RELATÓRIO DE LEVANTAMENTO SOBRE A INFRAESTRUTURA

**ESCOLA MUNICIPAL MARIA AUXILIADORA BOSSA DA CUNHA
MUNICÍPIO DE FIGUEIRÓPOLIS D' OESTE – MT**

PROCESSO Nº	:	158437/2017
UNIDADE GESTORA	:	Prefeitura Municipal de Figueirópolis D' Oeste - MT
CNPJ	:	01.367.762/0001-93
UNIDADE ESCOLAR	:	Escola Municipal Maria Auxiliadora Bossa Cunha
LOCALIZAÇÃO DA ESCOLA	:	Rua Minas Gerais, 636 Centro – Figueirópolis D' Oeste/MT
ASSUNTO	:	Levantamento
GESTOR	:	Eduardo Vilela
DIRETOR DA ESCOLA	:	Heloísa Gonçalves Montoro Martins
RELATOR	:	Conselheiro João Batista de Camargo Junior
EQUIPE TÉCNICA	:	Almir Reinehr Gonçalo da Costa Oliveira Freitas

Foto: porta com fechadura estragada (sala do Pré I)

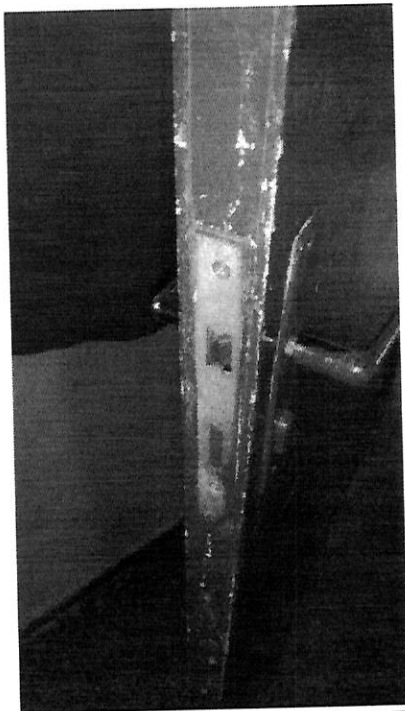
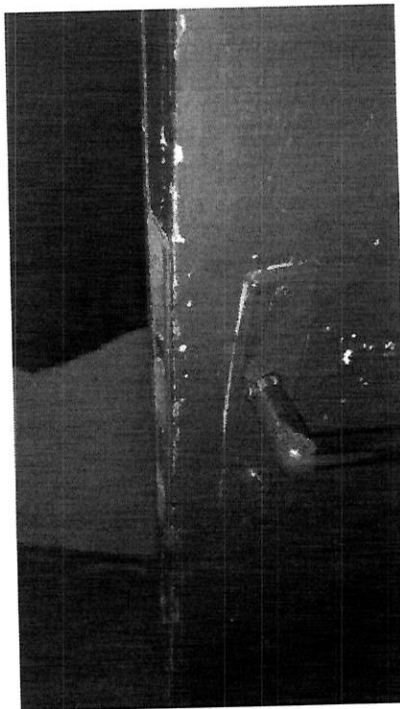
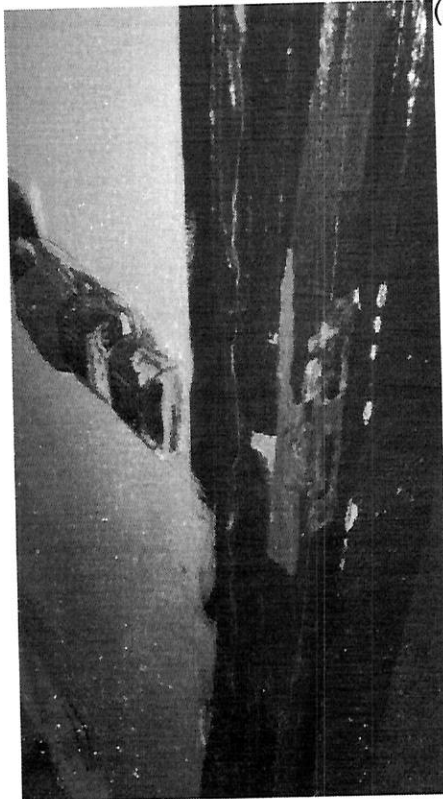
Códigos e descrição dos problemas	17. Porta danificada / ausente
Locais	1. Salas de aula
Comentários da equipe técnica	Verificou-se a existência de uma porta apodrecida (sala do Pré II) e de duas porta com a fechadura estragada (salas do Pré I e Pré II). Verifica-se a necessidade de troca/reparos da porta apodrecida, bem como de substituição das fechaduras estragadas.
Comentários dos entrevistados	"Portas danificadas."
Percepção do problema pelos entrevistados	50% dos entrevistados responderam que a escola apresenta problemas estruturais de portas/janelas danificadas.

Foto: janela parcialmente solta (sala do Pré II)

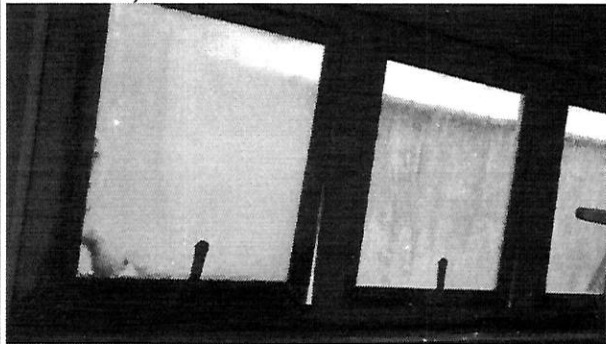
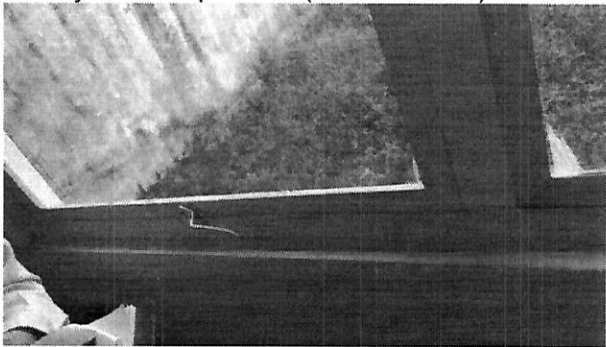
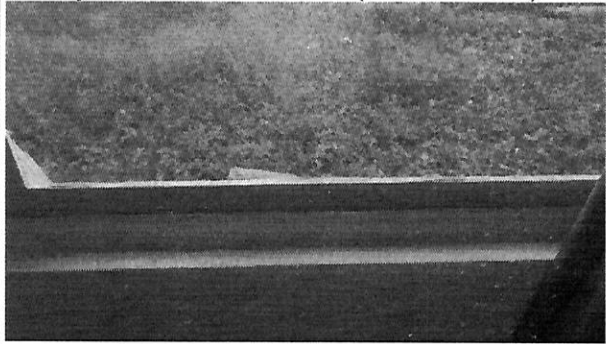
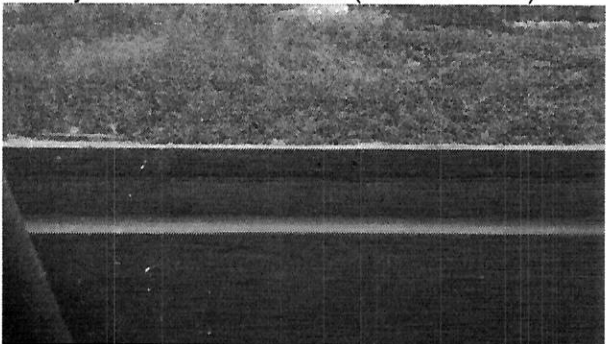
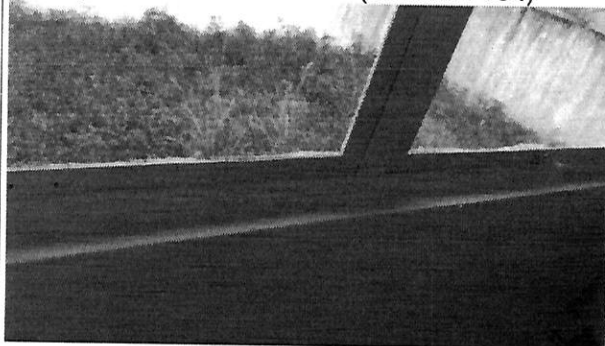
Códigos e descrição dos problemas	18. Janela / vidro danificados
Locais	1. Salas de aula 5. Sanitários
Comentários da equipe técnica	Verificou-se os seguintes problemas nas janelas: a janela do sanitário masculino está enferrujada e emperrada; na sala do Pré I estão sem fechaduras; e na sala do Pré II estão sem fechaduras, emperradas e parcialmente soltas. Verifica-se a necessidade de reparos nas janelas.
Comentários dos entrevistados	"Janela com alguns problemas para fechar." "Janelas emperradas/danificadas."
Percepção do problema pelos entrevistados	50% dos entrevistados responderam que a escola apresenta problemas estruturais de portas/janelas danificadas.
Evidências fotográficas	
Foto: janela enferrujada e emperrada (sanitário masculino) 	Foto: janela emperrada (sala do Pré II) 
Foto: janela sem fechadura (sala do Pré II) 	Foto: janela sem fechadura (sala do Pré II)

Foto: parquinho de areia – tela até a metade da altura

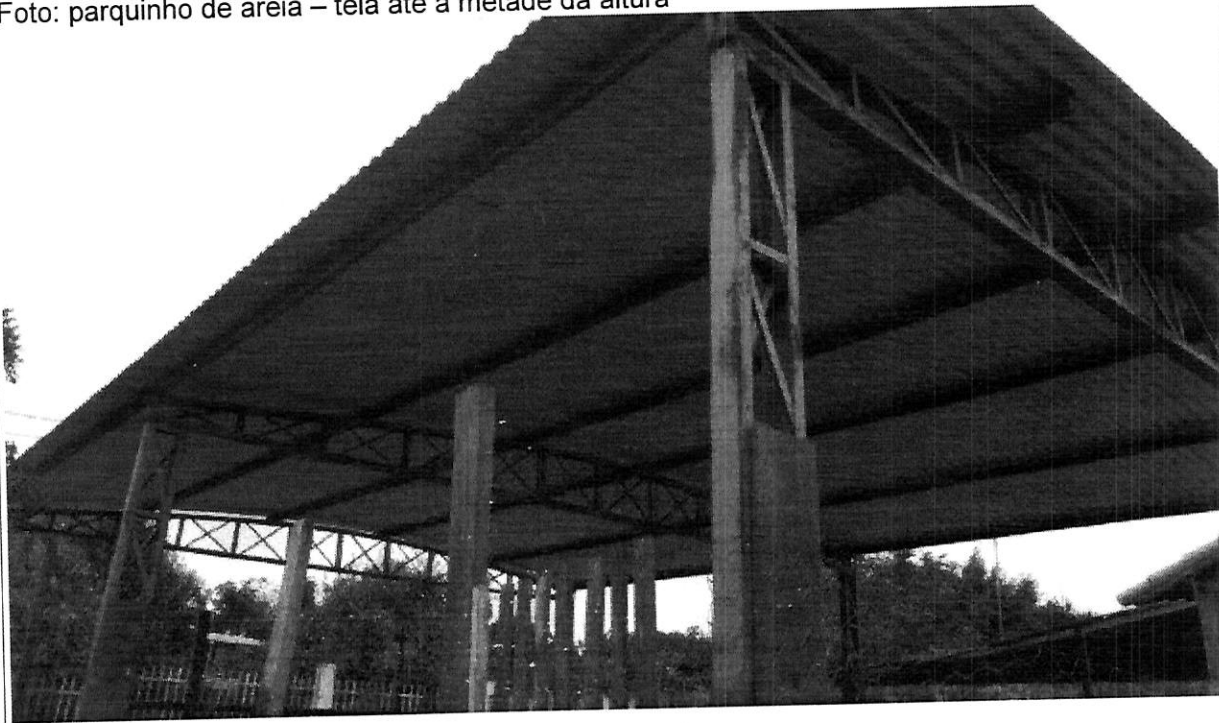
ACHADO Nº 5	
Códigos e descrição dos problemas	19. Outros problemas de estrutura física
Locais	14. Pátio
Comentários da equipe técnica	Verificou-se que o parquinho de areia possui tela somente até a metade da altura. Assim, os gatos ainda tem acesso à areia (observe-se que as fezes de gatos contaminam a areia com o bicho geográfico). As crianças infectadas com esse parasita passam por grande sofrimento. Faz-se necessário a correção do problema.
Comentários dos entrevistados	---
Percepção do problema pelos entrevistados	Os entrevistados classificaram o pátio da escola como sendo regular (nota média 6,67).
Evidências fotográficas

Foto: sanitário feminino – não adaptado para crianças

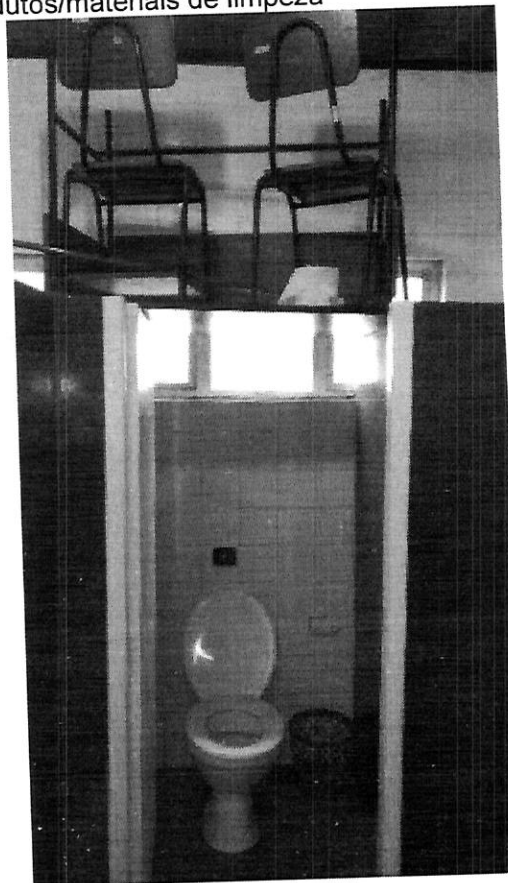
ACHADO Nº 7	
Códigos e descrição dos problemas	31. Torneiras, pias, chuveiros e/ou vasos sanitários danificados / ausentes
Local	5. Sanitários
Comentários da equipe técnica	Verificou-se uma série de problemas referentes ao item sanitários: 1) os vasos sanitários não são adaptados para crianças (observe-se que a escola atende crianças de 0 a 5 anos); 2) há torneiras danificadas (sanitário feminino); 3) não há chuveiros; 4) não há sanitário para os professores; 5) por falta de depósito/almoxarifado, os sanitários são utilizados como dispensa de produtos/materiais

de limpeza. Verifica-se a necessidade de reformas para correção dos problemas, assim como a construção de sanitários para os professores.
Comentários dos entrevistados	"Quantidade insuficiente para atender os alunos." "Banheiros não são adaptados para crianças." "Problemas nas torneiras." "Todos sanitários contendo algum problema." "Colocar mais pias no banheiro para lavar as mãos, para escovar os dentes, fazer um banheiro para professores na escola." "Não tem chuveiro e os sanitários não são adaptados para crianças." "Banheiros deveriam ser adaptados de acordo com idade dos alunos."
Percepção do problema pelos entrevistados	70% dos entrevistados responderam que a escola apresenta problemas estruturais referente à torneiras, pias, chuveiros e/ou vasos sanitários danificados.

Foto: ar condicionado goteja dentro da sala (sala do Pré II)

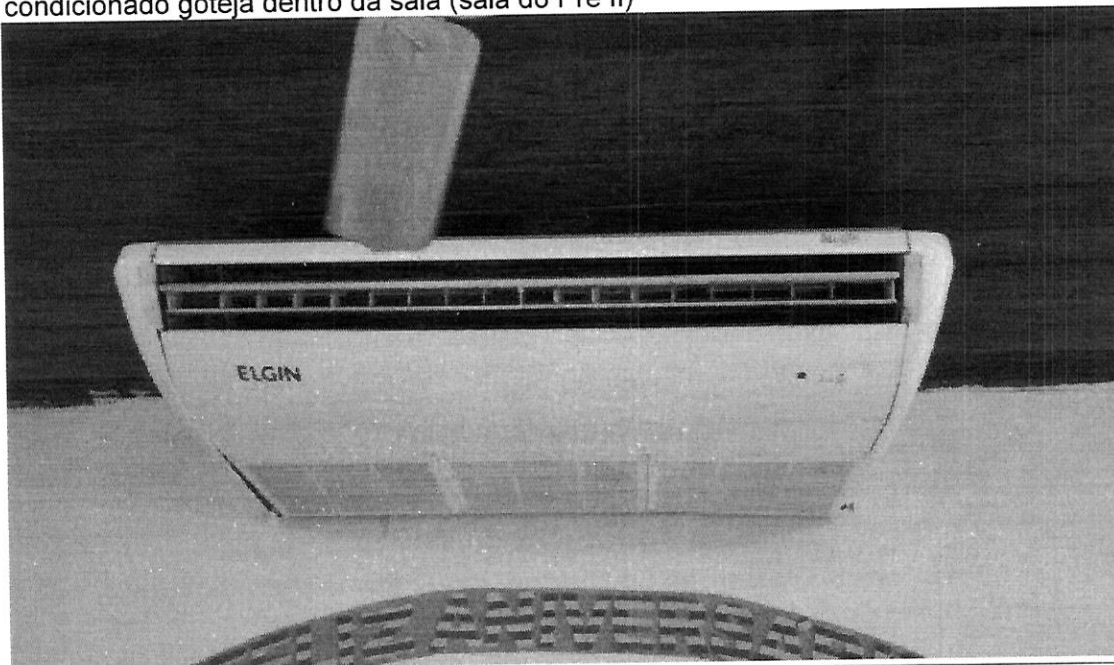
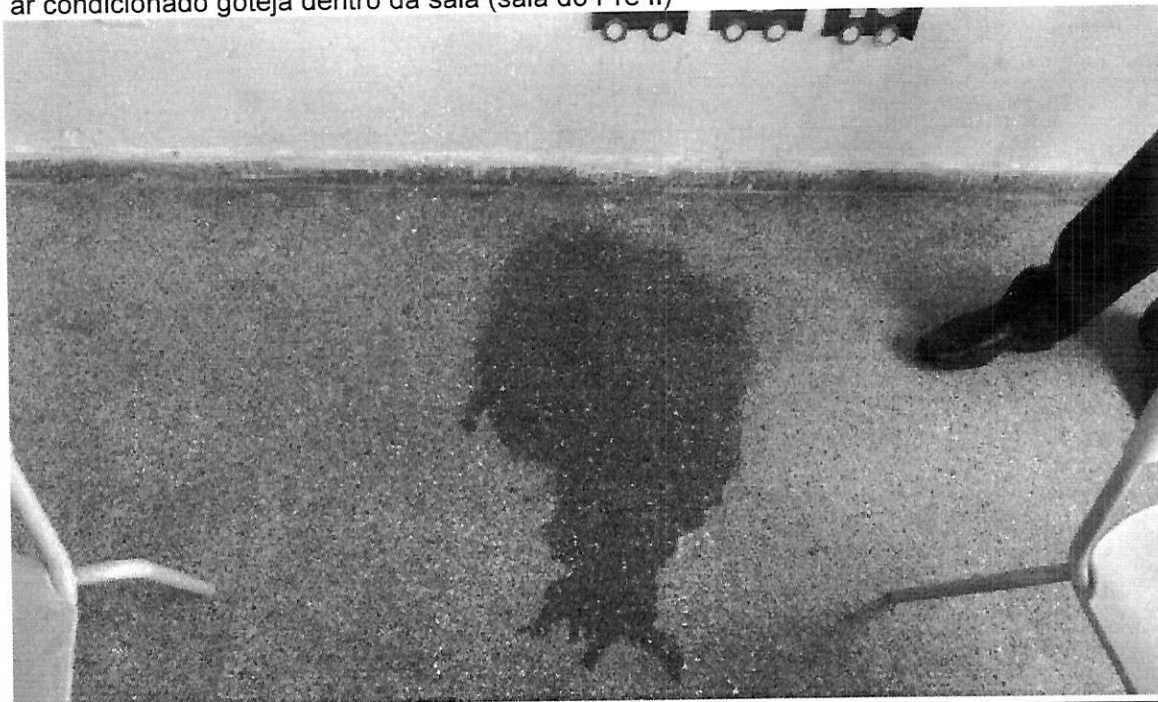
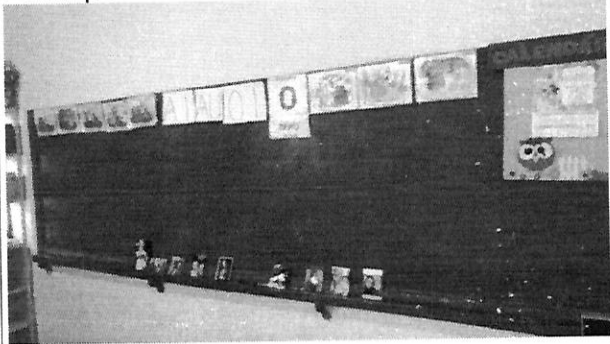
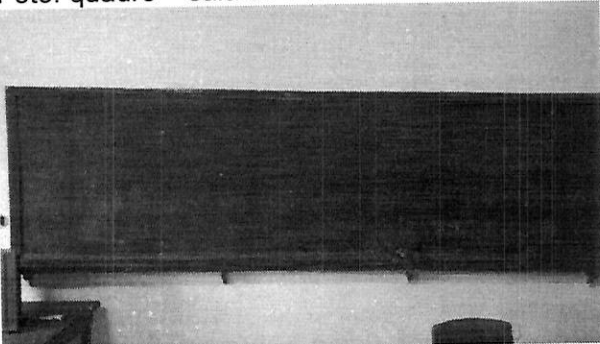
ACHADO Nº 8	
Códigos e descrição dos problemas	43. Ar condicionado com defeito
Local	1. Salas de aula
Comentários da equipe técnica	Verificou-se que o ar condicionado da sala do Pré II goteja dentro da sala de aula. Verifica-se a necessidade de manutenção e/ou reparos no aparelho.
Comentários dos entrevistados	"Ar condicionado esta com vazamento."

Foto: acúmulo de material no sanitário por falta de depósito/almojarifado

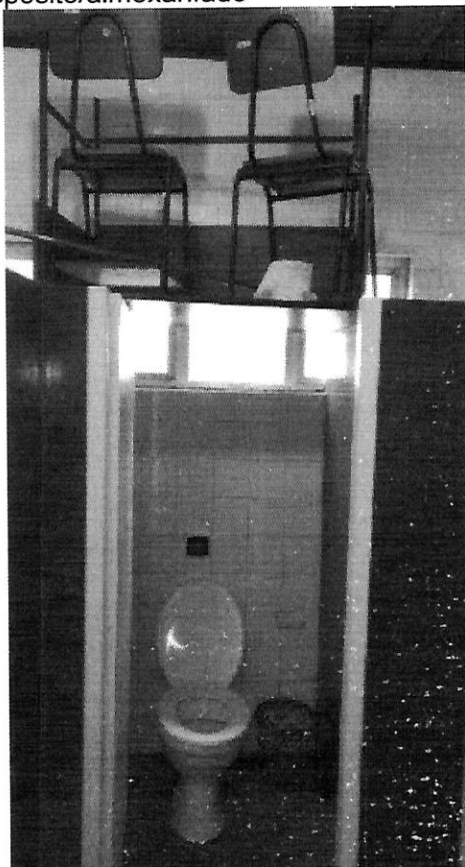
ACHADO Nº 14	
Códigos e descrição dos problemas	91. Ausência de ambiente / espaço escolar essencial
Local	17. Outros
Comentários da equipe técnica	Verificou-se que a escola não possui os seguintes ambientes essenciais: brinquedoteca, secretaria, sala de diretor, almoxarifado/depósito e sanitários para os

professores. Inclusive, os sanitários das crianças são improvisados como depósito. Também verificou-se que a sala dos professores é extremamente reduzida (cerca de 2,5m x 3,5m). Verifica-se a necessidade de construção de espaço destinado a esses ambientes.
Comentários dos entrevistados	"Sala de professor reduzida, sem banheiro." "Falta de sala para brinquedoteca, biblioteca, sala dos professores não é apropriada, falta banheiro para professores." "Necessita-se de construção de novas salas." "Ainda precisamos de mudanças para melhorar, como sala de vídeo, de informática, quadra coberta, melhoria em banheiros."
Percepção do problema pelos entrevistados	Cerca de 50% dos entrevistados responderam que a escola não possui esses ambientes

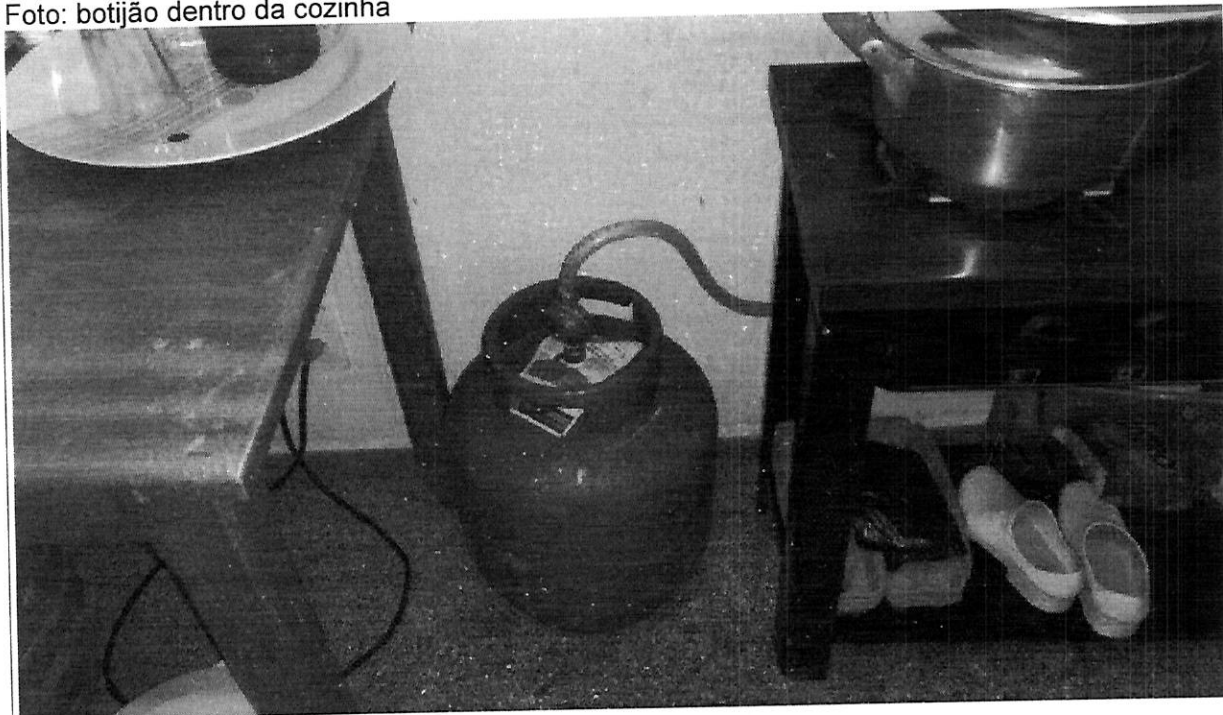
ACHADO Nº 15	
Códigos e descrição dos problemas	92. Problemas de acessibilidade 99. Outros problemas não catalogados
Local	17. Outros
Comentários da equipe técnica	Verificou-se problemas de acessibilidade na rua em frente à escola. O meio fio não está rebaixado. Também verificou-se a ausência de faixa de pedestres na rua em frente à escola. Verifica-se a necessidade de adaptação do meio fio em frente à escola, bem como de pintura da faixa de pedestres. Cabe observar que também há problemas em relação aos desníveis nas calçadas do pátio e falta de adaptação dos sanitários, porém os problemas já foram relatados nos Achados n.ºs. 4 e 7, respectivamente.
Comentários dos entrevistados	"Falta de rampa." "Rampa que causa desnível e quinas que

machuca as crianças.” “Necessário fazer mais rampas.” “Falta de rampas, muitos desníveis.”
Percepção do problema pelos entrevistados	40% dos entrevistados responderam que a escola apresenta problemas de acessibilidade.
Evidências fotográficas	
Foto: meio fio não rebaixado 	Foto: meio fio não rebaixado 
Foto: falta de faixa de pedestres
